Advies inzake omgeving Hoogeveenenweg (Nieuwerkerk)

Omgeving Hoogeveenenweg, ontbrekende bebording

Maart 2011

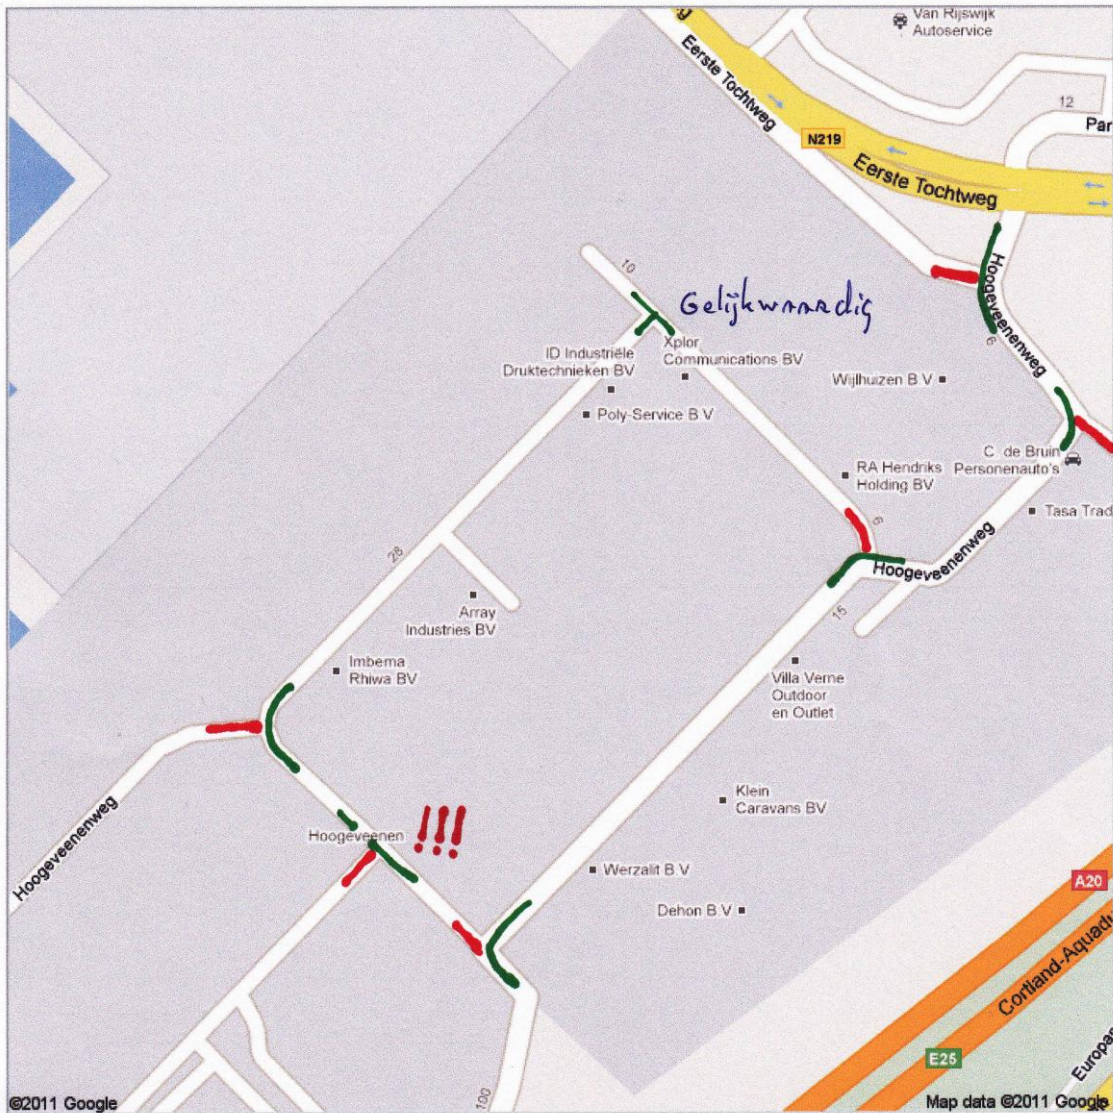
Op diverse plaatsen op de Hoogeveenenweg zijn voorrangssituaties onvolledig ingericht.

Haaiantanden zijn niet of nauwelijks zichtbaar en door het ontbreken van diverse voorrangsborden zijn situaties onjuist, onduidelijk, dus onveilig.

De aanwezigheid van bord B06  ontbreekt op 1 punt. Borden B01 , B02 , B03 , B04  en/of B05  zijn nergens geplaatst.

Bij alle VOORRANGSKRUISINGEN op de Hooge Veenen
ontbreken de bordes  of  en evt.

Bij het kruispunt met de 3 uitroeptekens ontbreekt
zelfs ! Hier staan slechts een paar versleten hante borden.

- *Plaatsen diverse verkeersborden aanbrengen wegmarkeringen in het hele gebied*
Op alle in bijlage aangegeven kruispunten juiste bebording en wegmarkeringen (laten) aanbrengen. De keuze voor een voorrangsweg of voorrangskruispunten is aan de gemeente.
